SECRETARÍA DE  
**DESARROLLO  
SOCIAL**  
GOBIERNO  
DE SONORA

Hermosillo, Sonora a 16 de Marzo de 2023

**OBJETIVO:** Supervisión y verificación de avance físico de las Obras: “Construcción de cuarto dormitorio en varias localidades del Municipio de Rosario; Construcción de módulo sanitario con biodigestor en Rosario localidad de Paredones (El Saucito); Construcción de cuarto dormitorio en varias localidades del Municipio de Quiriego; Construcción de cuarto dormitorio en varias localidades del Municipio de Álamos.

Rosario (Cabecera)

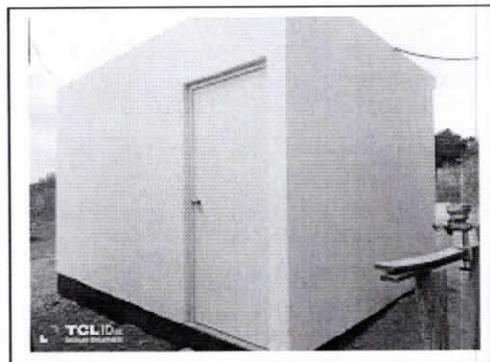
NO.	MUNICIPIO	LOCALIDAD	BENEFICIARIO	ESTADO DE LA OBRA (PENDIENTES)
1	Rosario	Rosario (cabecera)	MARIA AGUILAR DELGADO	RETOQUES DE PINTURA (FALTA PINTURA EN CIERTAS AREAS), SELLAR PUERTA Y VENTANA.
2	Rosario	Rosario (cabecera)	XOCHITL GPE ROMERO BARCELÓ	TERMINADO, CON DETALLES EN UNIÓN DE MURO Y LOSA EN LAS ESQUINAS Y LIMPIEZA GENERAL.
3	Rosario	Rosario (cabecera)	YALVANI JUDITH ORTEGA ORTEGA	DETALLAR ÁREA DE ROSETA, FOCO Y LIMPIEZA GENERAL.
4	Rosario	Rosario (cabecera)	MARIBEL GUEREÑA VALENZUELA	SELLAR PUERTA Y VENTANA, GRIETAS EN VANO DE VENTANA, TELA DEL IMPERMEABILIZANTE SE ESTÁ DESPEGANDO, FALTA CONTRACHAPA Y FOCO.
5	Rosario	Rosario (cabecera)	ITZEL GPE VALENZUELA MARTÍNEZ	FALTA CONTRACHAPA, FOCO, SE APRECIAN EN GRIETAS EN EL YESO DE LA LOSA Y LIMPIEZA GENERAL.
6	Rosario	Rosario (cabecera)	OFELIA ÁLVAREZ PORTUGAL	FALTA UNA MANO DE PINTURA Y PULIDO EN EL YESO DE CIELO, FALTA CONTRACHAPA, SE APRECIAN GRIETAS EN 3 MUROS EN EL INTERIOR.

Rosario (La Estrella)

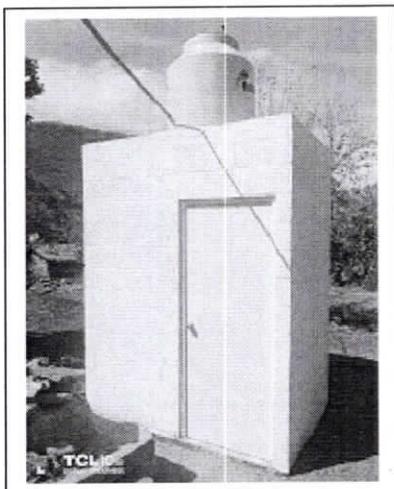
8	Rosario	La Estrella	ROSA AMELIA ALDAMA GALLEGOS	RETOQUES DE PINTURA (FALTA PINTURA EN CIERTAS AREAS) Y FALTA EL FOCO.
9	Rosario	La Estrella	JUANA AUDELIA CAMPAS MENDOZA	RETOQUES DE PINTURA (FALTA PINTURA EN CIERTAS AREAS) FALTA EL FOCO Y EXISTEN GRIETAS EN LOS 4 MUROS DEL INTERIOR.
10	Rosario	La Estrella	MARIA DEL ROSARIO LEYVA MENDOZA	FIJAR ROSETA, FALTA FOCO, Y SE ESTÁ LEVANTANDO LA TELA DEL IMPERMEABILIZANTE.
11	Rosario	La Estrella	PAULINO SUJA LEYVA	RETOQUES DE PINTURA (FALTA PINTURA EN CIERTAS AREAS), FALTA FOCO Y SALIERON GRIETAS EN MUROS.
12	Rosario	La Estrella	ALMA ANGELINA AMADO VALENZUELA	APARENTEMENTE TERMINADO, NO SE PUDO ACCESARAL INTERIOR YA QUE NO ESTABA EL BENEFICIARIO. SE APRECIAN CORTINAS EN LA VENTANA POR LO CUAL PARECE QUE YA SE ENCUENTRA HABITADO.

Rosario (Paredones)

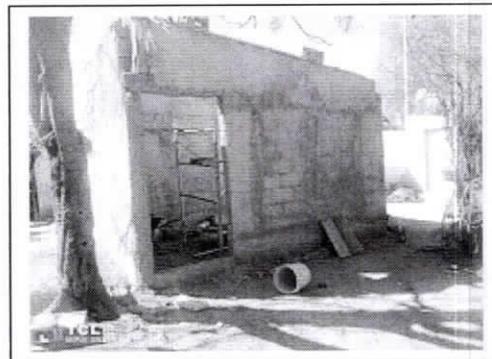
NO.	MUNICIPIO	LOCALIDAD	BENEFICIARIO	ESTADO DE LA OBRA (PENDIENTES)
1	Rosario	Paredones	AMALIO QUINTERO BUITIMEA	TERMINAR INSTALACION DE TUBERIA DE DESCARGA Y FOCO.
2	Rosario	Paredones	MARIA DEL REFUGIO TORRES MARQUEZ	SELLAR PUERTA, TINACO GOTEA LA TUBERIA, INSTALACION DE TUBERIA DE DESCARGA, FALTA LA REGADERA, DETALLAR ÁREA DEL APAGADOR, FOCO E INSTALAR EL BIODIGESTOR.
3	Rosario	Paredones	DINORAH PATRICIA ROJAS TORRES	SELLAR PUERTA Y VENTANA, TINACO, INSTALACIÓN DE BIODIGESTOR, UNA MONO DE PINTURA, DETALLAR ÁREA DE REGADERA PRESENTA GRIETAS, ACCESORIOS ELÉCTRICOS, FOCO Y DETALLADO DE GOLPES EN EL YESO DE LA LOSA.
4	Rosario	Paredones	CONSUELO AMADO BUITIMEA	INSTALACIÓN DE BIODIGESTOR, DETALLAR ÁREA DEL APAGADOR, FALTA LA REGADERA Y EL FOCO.

5	Rosario	Paredones	MARTHA ELIA ARENAS PARRA	MUEBLES DE BAÑO, PUERTA Y VENTANA, TINACO, CONSTRUCCIÓN DE REGISTRO, INSTALACIÓN DEL BIODIGESTOR.
6	Rosario	Paredones	ALMA DELIA MARQUEZ AMADO	UNA MANO DE PINTURA, FOCO, CONSTRUCCIÓN DE REGISTRO E INSTALACIÓN DEL BIODIGESTOR.
7	Rosario	Paredones	RUTH ANAHÍ ROJAS TORRES	UNA MANO DE PINTURA INTERIOR EN PROCESO Y EXTERIOR E INSTALACIÓN DEL BIODIGESTOR.
